„Stavební úpravy přípravy roztoků cytostatických léčiv II“

VYSVĚTLENÍ ZADÁVACÍ DOKUMENTACE

Věc: Veřejná zakázka:
„Stavební úpravy přípravy roztoků cytostatických léčiv II“
Vysvětlení zadávací dokumentace (1)

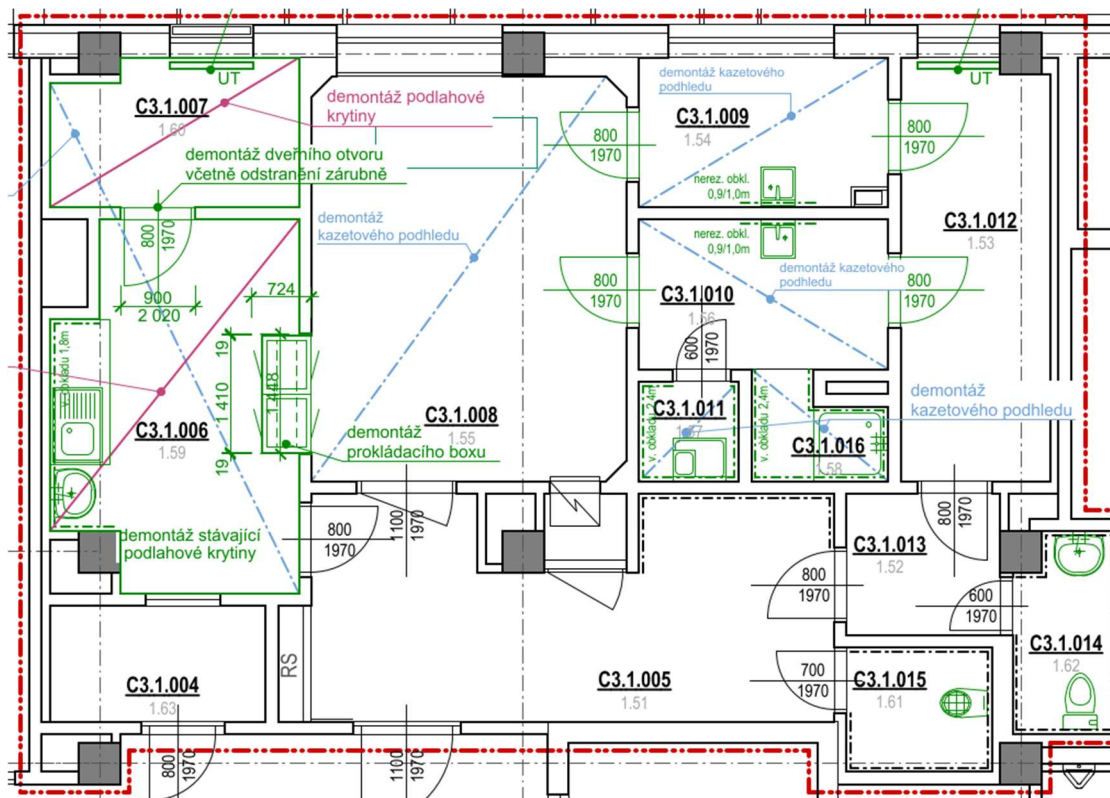
- Prosím o upřesnění
 - pol. č. 40: D+M nové nerez. plochy skříňky s dřezem – prosím o specifikaci
 - pol. č. 41: Úpravy pultu, pultu se šuplíky – blíže specifikovat rozsah úprav
 - pol. č. 43: Drobné atypické zámečnické konstrukce – čeho se položka týká?
 - pol. č. 68: Vyklizení stávajících prostor – v jakém rozsahu?
 - PVC podlahovina – technické parametry, dekor
 - keramické obklady – technické parametry, dekor
 - topné tělesa – technické parametry

- Specifikace k pol. č. 43: položka se týká nerez pultů

IN/2		1376 / 576 / 36 mm	2x CELKEM 2 ks	- desky jsou z nerezové oceli,
IN/3		1850 / 400 / 36 mm	1x CELKEM 1 ks	- deska je z nerezové oceli,
